DODATEK č. 1
ke SMLouvě o dílo č.014/2025

Stavební úpravy za účelem změny užívání objektu na denní stacionář

název ZL:	VODOROVNÁ INJEKTÁŽ
-----------	--------------------

Stavba : Stavební úpravy za účelem změny užívání objektu na denní stacionář
 ZL č. 01
 Název : VODOROVNÁ INJEKTÁŽ

Vodorovná injektor

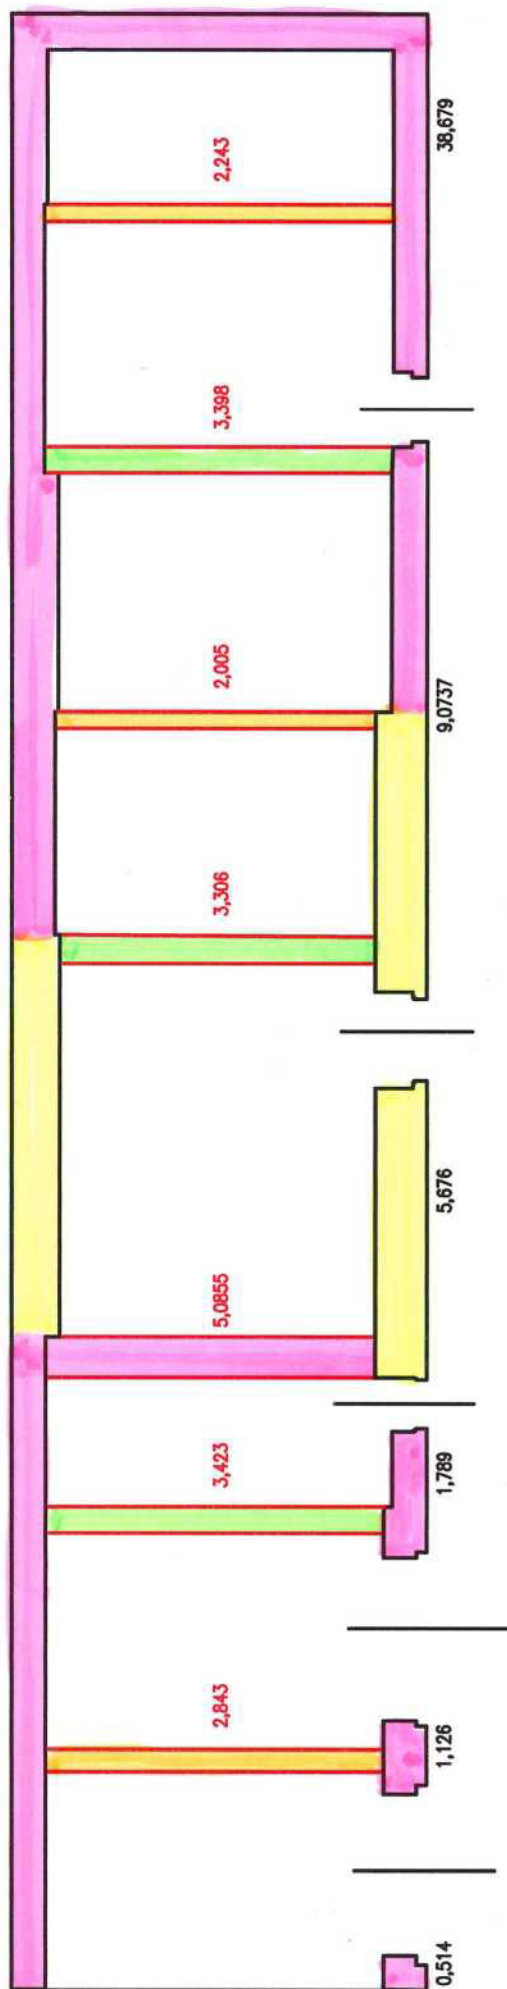
Provedení vodorovné chemické injektáže obvodového a vnitřního zdiva chemickým difúzním prostředkem na bázi silikonových mikroemulzí - viz schéma. Včetně podkladního omítkového pásu šíře cca 30 cm.

Zabránění vzlinání vlhkosti z podloží do stávajícího obvodového a vnitřního zdiva navržené na základě měření vlhkosti zdiva provedeného společností Trumf, renovace a sanace, s.r.o. - viz příloha.
Požadavek objednatele.

Měření vlhkosti v objektu M. Švabinského 132, Stará Boleslav

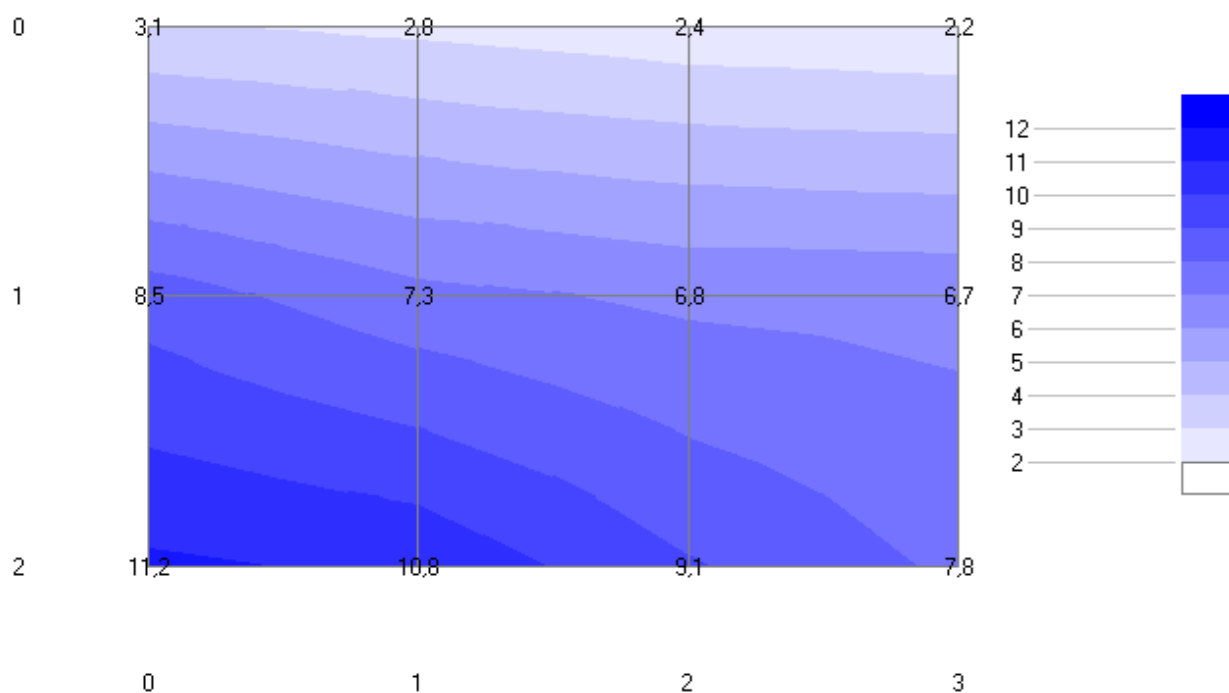
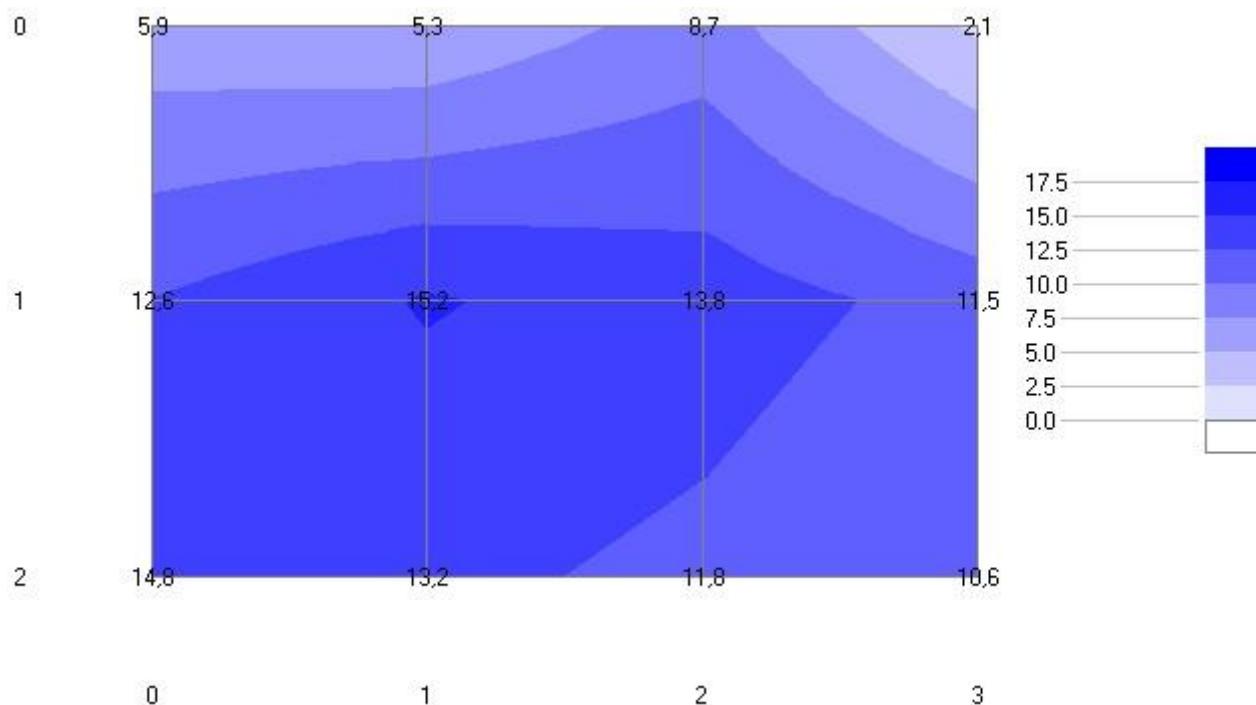
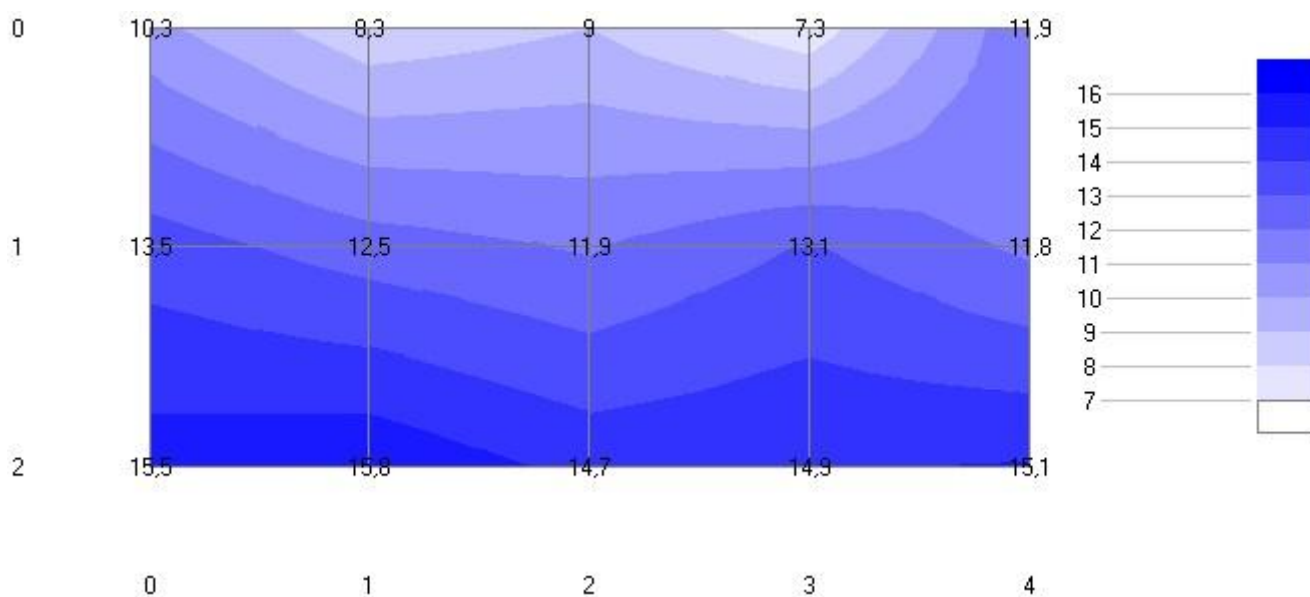
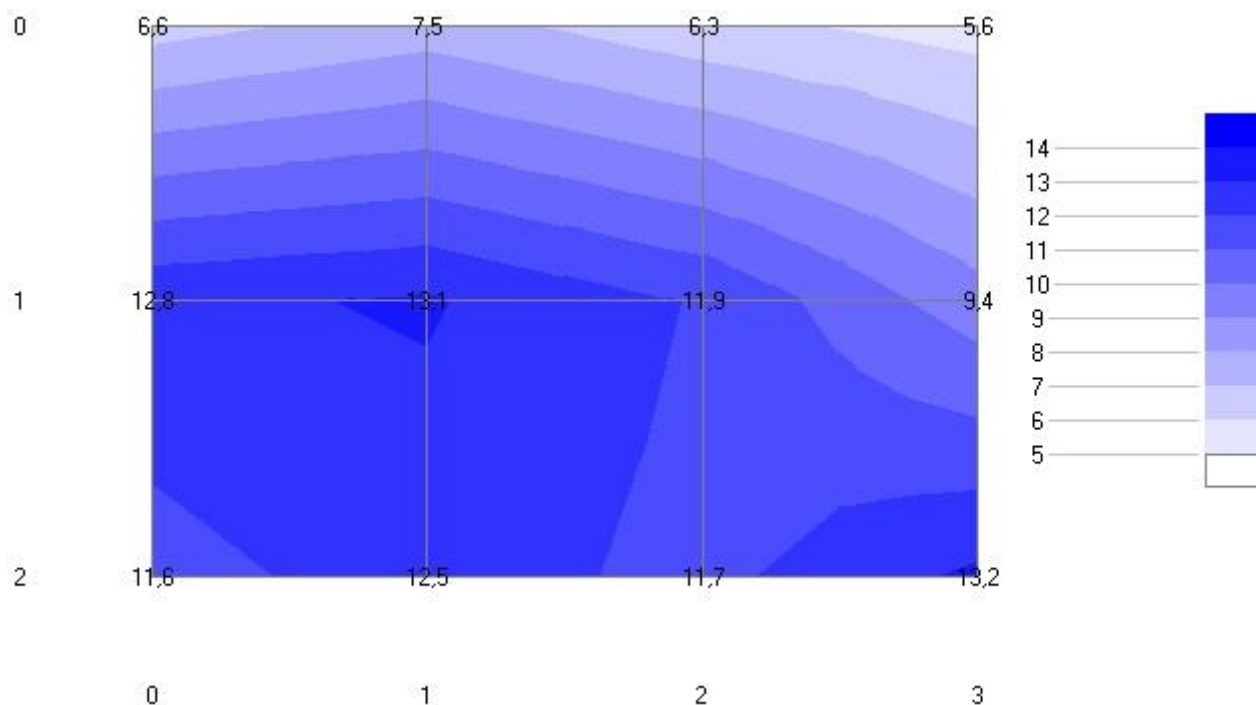
Dne 4.7.2025 bylo provedeno měření vlhkosti určeného zdiva (podél severovýchodní obvodové stěny) mikrovlnným přístrojem MOIST 210. Jednotlivá měření byla rozvržena do tří výškových úrovní v ploše stěn. Mikrovlnné vlhkoměry MOIST jsou naladěny na rezonanční kmitočet vody. Vlhkoměr vysílá do měřeného materiálu rádiové vlny na mikrovlnném kmitočtu. Podle obsažené vlhkosti dochází k odrazu těchto rádiových vln. Vlhkostní sondy se liší podle konstrukce antény, čímž jsou také dány různé možnosti hloubky měření. Sondy měří do hloubky cca 30 cm.

Pro zmapování situace jsme také na několika místech změřili obvodovou stěnu situovanou na jihozápadní stranu (dvorní trakt) – hodnotové výsledky jsou velmi obdobné.
